监理检查记录表

工程名称：山东东宏管业股份有限公司 4.5MW 屋顶分布式光伏电站项

编号：JXM13-020

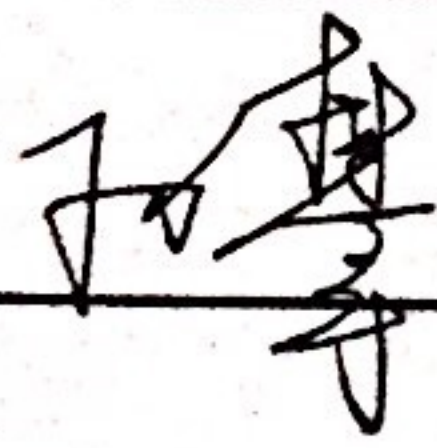
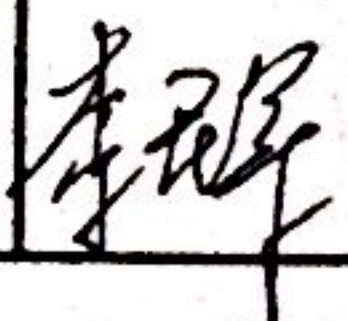
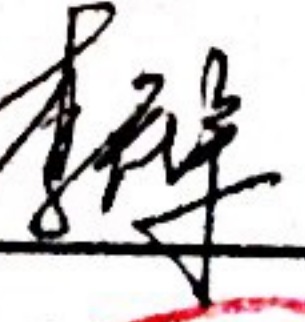
施工单位	山东福源设备安装有限公司	监理单位	常州正衡电力工程监理有限公司
检查时间	2017.06.11	检查地点	光伏场区
检查类型	☐ 巡视 ☒ 定期 ☐ 专项		
施工及检查情况简述	现场安全检查		
存在问题	1、现场存在无管理人员监督现象 2、个别二次电缆与盘柜内照明距离过近		
整改要求	1、对现场监督管理人员进行教育，要求现场必须有人监工 2、对电缆重新绑扎		
检查人		施工项目部 签收人/日期	 2017.6.11
整改情况	对电缆重新绑扎，距照明设备已加防护 整改负责人:  日期: 2017.6.11		
复查意见	复查人:  日期: 2017.6.11
